«ZXM-Zephyr 1024»

ревизия 00

Исправление ошибок в схеме и плате компьютера.

Местоположение данной доработки на плате

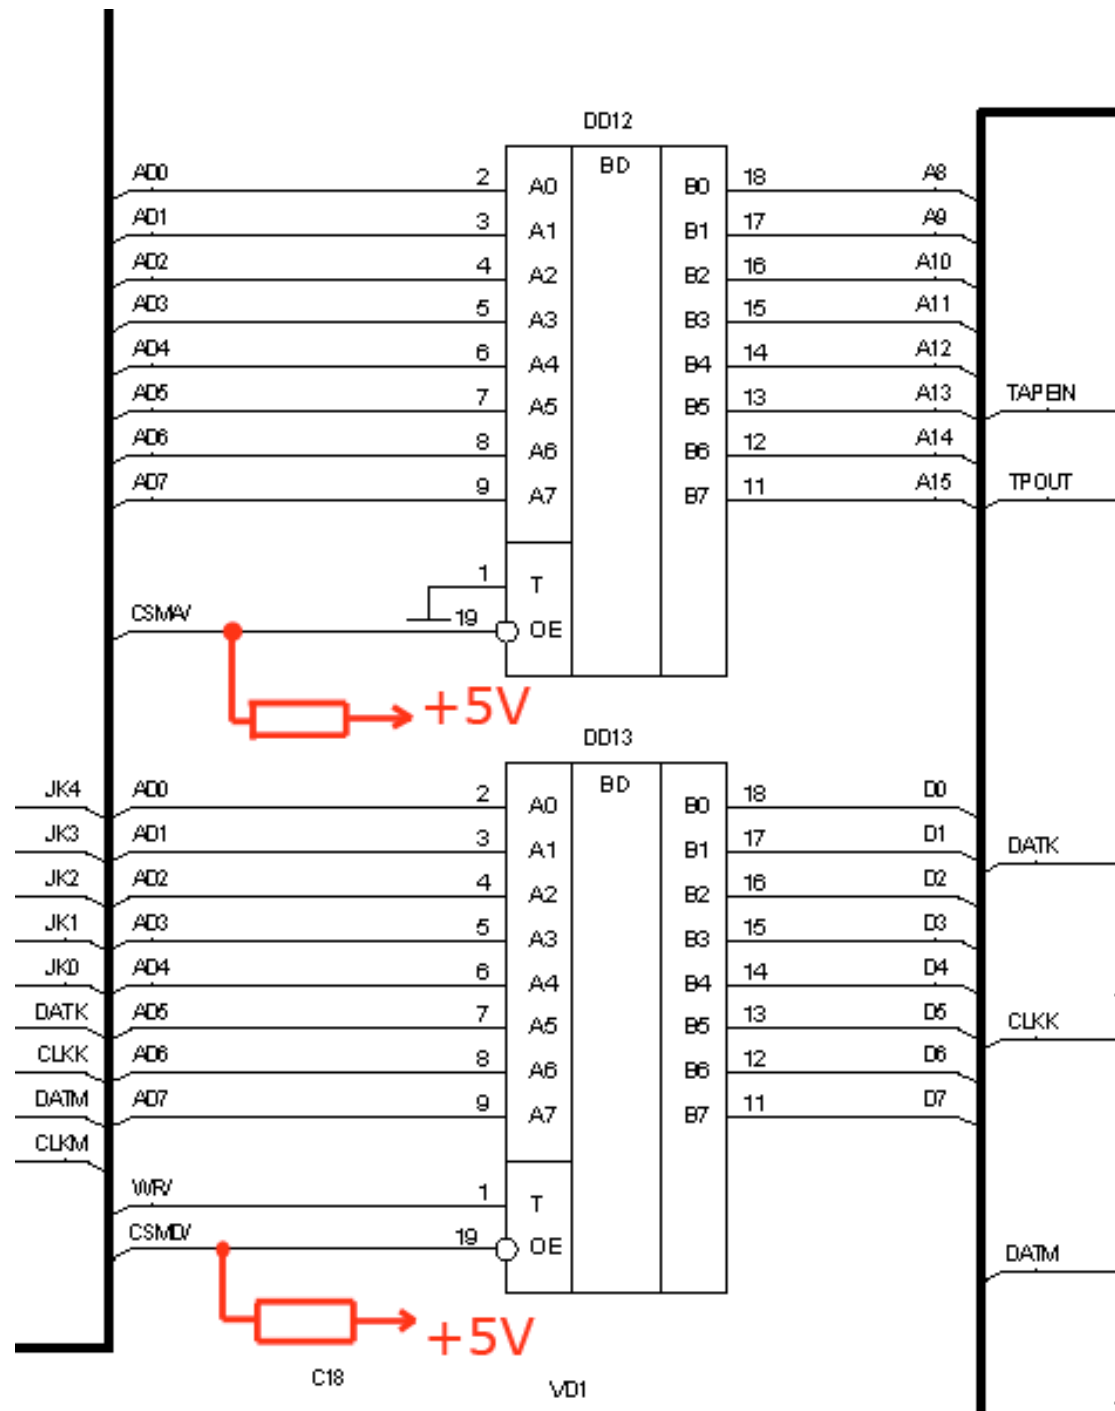
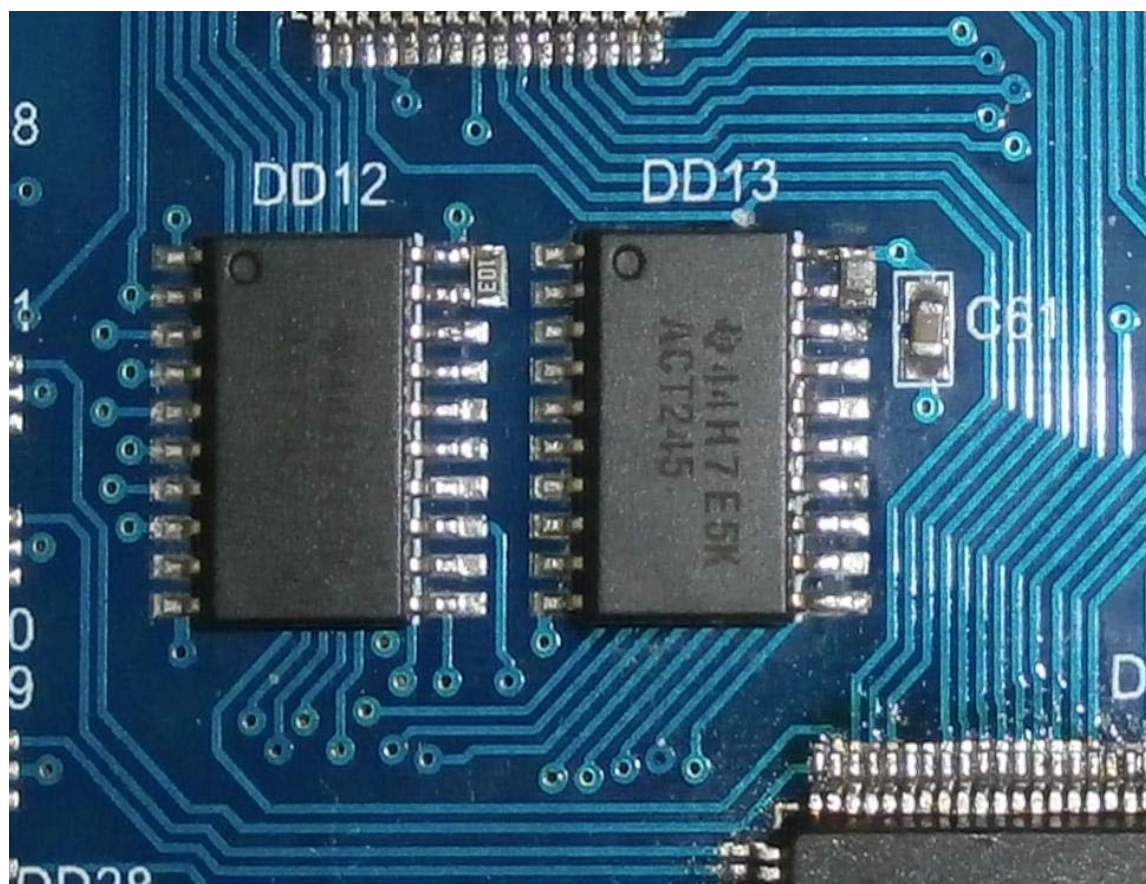
10. *Чрезмерный нагрев микросхем DD12 и DD13 при отсутствии конфигурации в ПЛИС –*
 При отсутствии загрузки конфигурации в ПЛИС, которая может произойти по разным причинам, например из-за отсутствия микросхемы ПЗУ DD4, происходит нагрев микросхем DD12 и DD13. Это происходит из-за неопределенного состояния выводов 19 (разрешение работы микросхем) этих микросхем.

Для устранения нагрева микросхем DD12 и DD13 необходимо припаять резисторы сопротивлением 10 кОм с одной стороны к выводам 19, а другими выводами к шине питания +5V, например к выводу 20 этих микросхем.

Местоположение данной доработки на плате

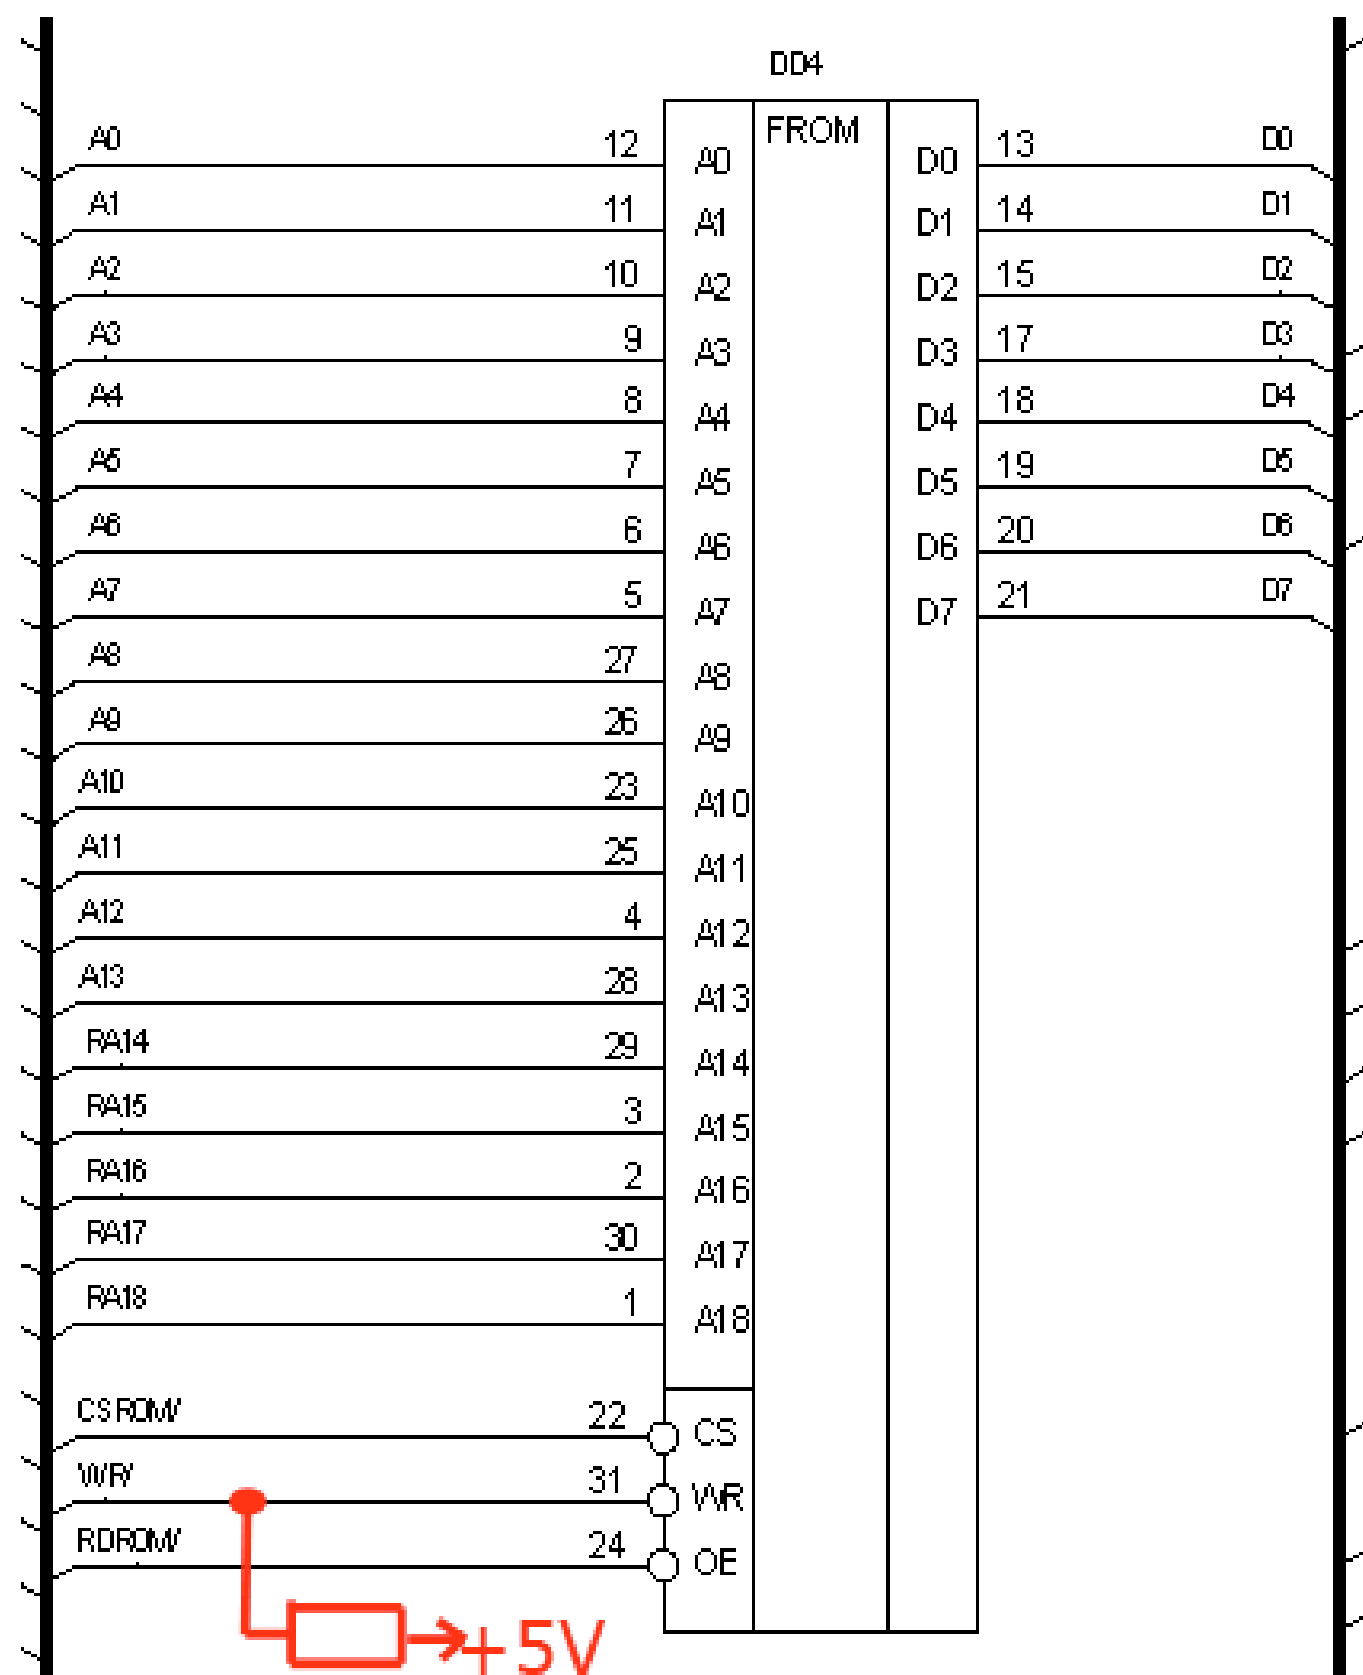
11. *Нестабильная загрузка конфигурации в ПЛИС* – В процессе работы компьютера было замечено, что не всегда загружается конфигурация ПЛИС из микросхемы ПЗУ DD4. Причем определенной закономерности обнаружить не удалось и лишь только при всестороннем анализе схемы и работы компьютера была найдена причина нестабильной загрузки конфигурации. В следствии того, что в момент загрузки конфигурации сигнал записи в микросхему ПЗУ остается в неопределенном состоянии возникает такая ситуация, что микросхема ПЗУ расценивает это состояние как попытку записи в микросхему и не выдает данные в шину, а наоборот ждет их..

Для повышения стабильности при загрузке конфигурации в микросхему ПЛИС из микросхемы ПЗУ необходимо подтянуть сигнал WR/ к шине питания +5V резистором сопротивлением 5,1 кОм, например припаяв его одной стороны к выводу 31, а другим к выводу 32 микросхемы DD4. Это удобно сделать с обратной стороны печатной платы.
